**Parecer Técnico nº 2/2024-CGLin/Dilic**

**Empreendimento: Retaludamento de encostas - Portão do Inferno - MT-251**

Interessado: SECRETARIA DE ESTADO DE INFRAESTRUTURA DE MATO GROSSO - SINFRA/MT

**Figura 3: Corte da inclinação e Berma dos taludes.**

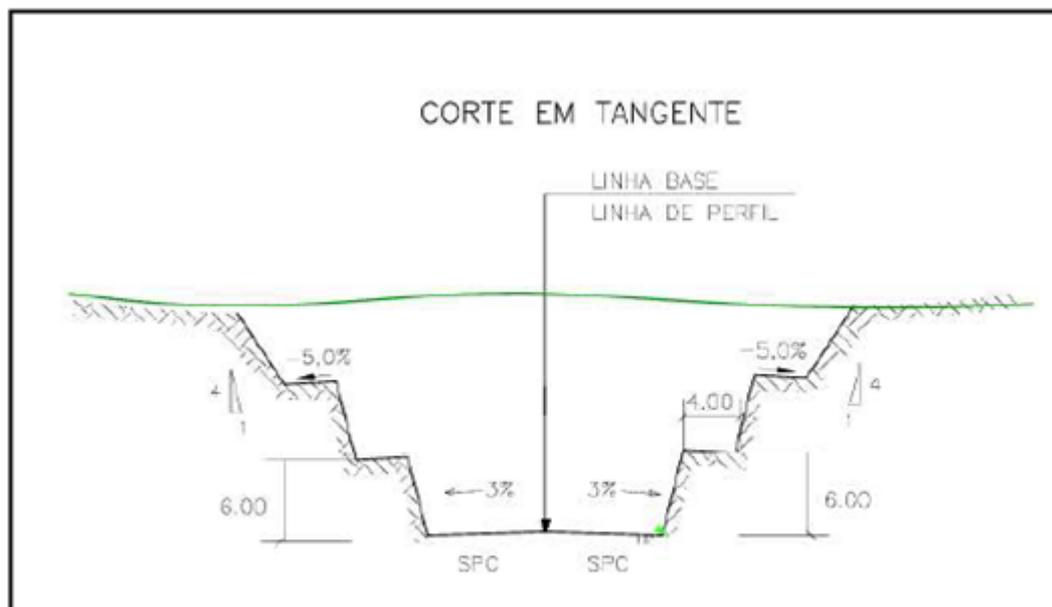
As características de inclinação e berma dos taludes, para as quais espera-se que irão auxiliar e garantir a estabilidade do corte e segurança dos usuários da rodovia, estão detalhadas conforme figura abaixo, extraída do projeto:

Em nota, foi indicado que para cortes em solo e aterros, serão feitas bancadas a cada 6 m de altura com largura de 4 m.
